## 改善箇所説明図

### 基準不適合発生箇所

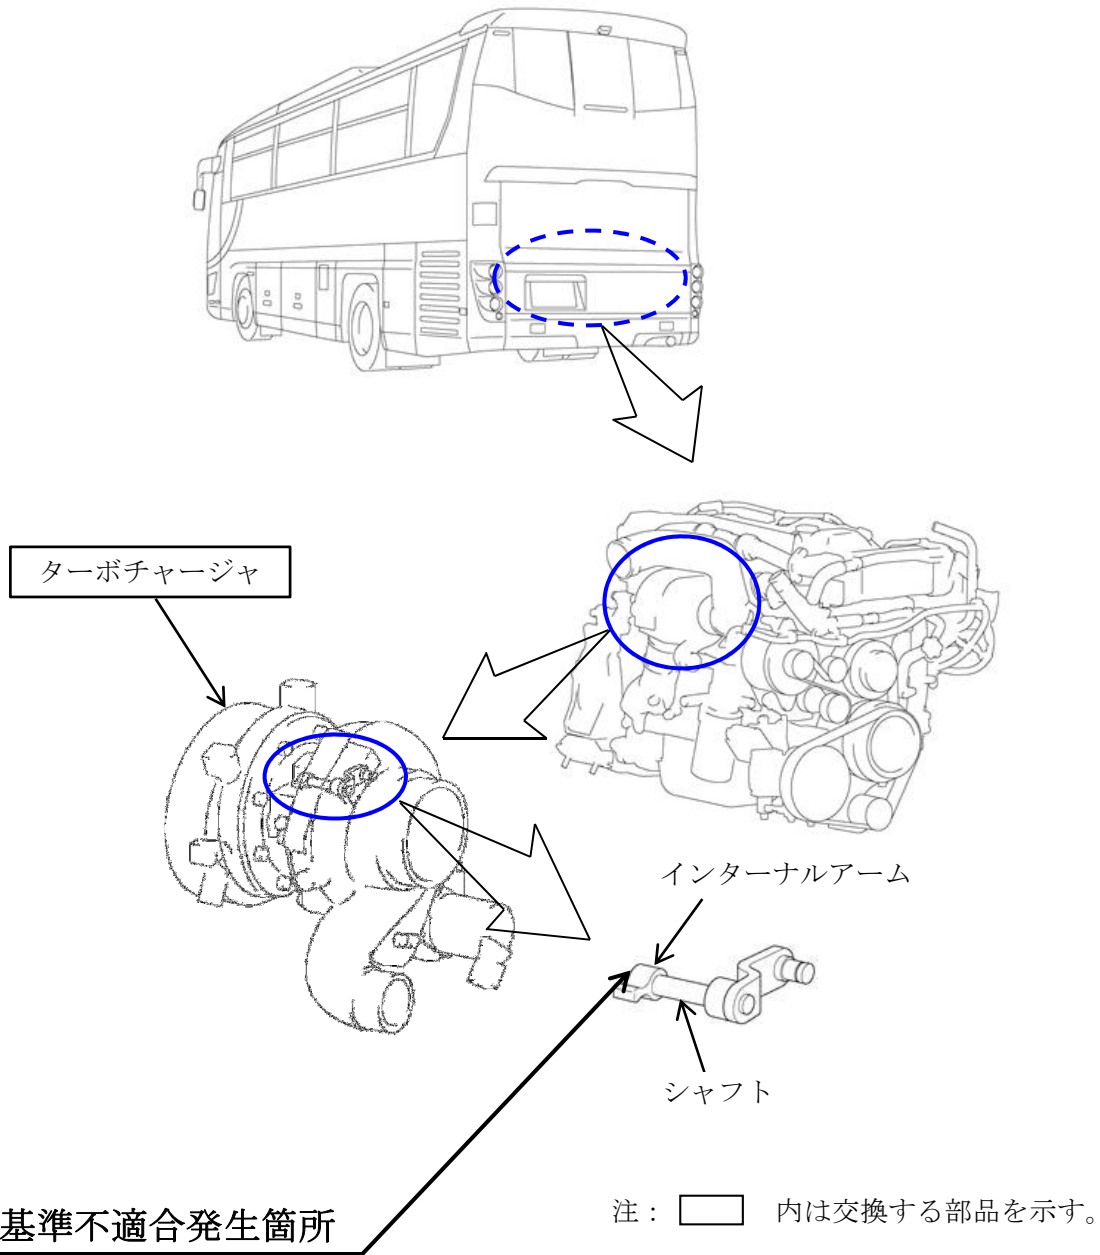
大型・中型バスの原動機において、ターボチャージャの可変ノズルを作動させるインターナルアームとシャフトの溶接部の強度が不足しているため、アクチュエータの駆動により当該溶接部がねじられ、可変ノズルの位置がずれることがある。そのため、吸入空気量が不足して、原動機の出力低下や回転が不安定となり、最悪の場合、走行中エンストし再始動できなくなるおそれがある。

全車両、ターボチャージャを対策品に交換する。

識別：改善済車両にはシリンダヘッドカバーに白色ペイントを塗布する。
